AVISO DE NOTIFICACION DE UNA DENUNCIA ANONIMA

Actuación a notificar: No. Radicado CVC 1213052025 **Persona a notificar:** Anónimo

CONCEPTO TÉCNICO

Solicitud de concepto ambiental para pozo séptico en vivienda.

11. DETERMINANTES AMBIENTALES Y DISPOSICIONES DEL ORDENAMIENTO TERRITORIAL:

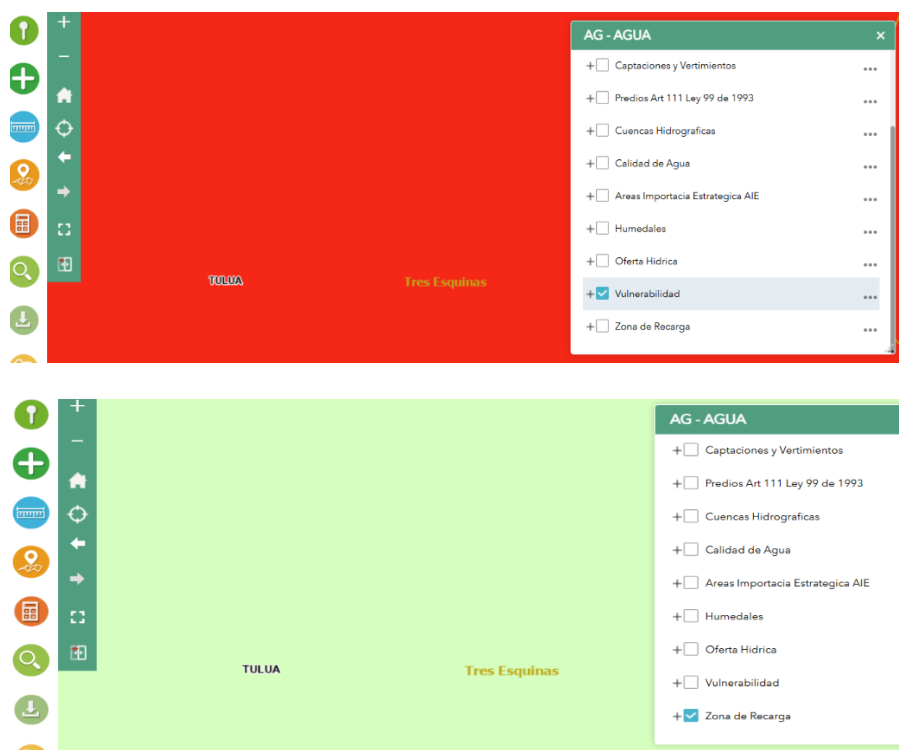
Revisado el Geovisor de la CVC, se observa que el predio se encuentra en zona de vulnerabilidad alta y no se encuentra en zona de recarga de acuíferos, el caudal generado en la vivienda es poco significativo y el sistema de tratamiento construido está sobredimensionado para el agua de la vivienda, lo que permite un buen tratamiento. Las aguas residuales ya tratadas son infiltradas en un campo de infiltración.
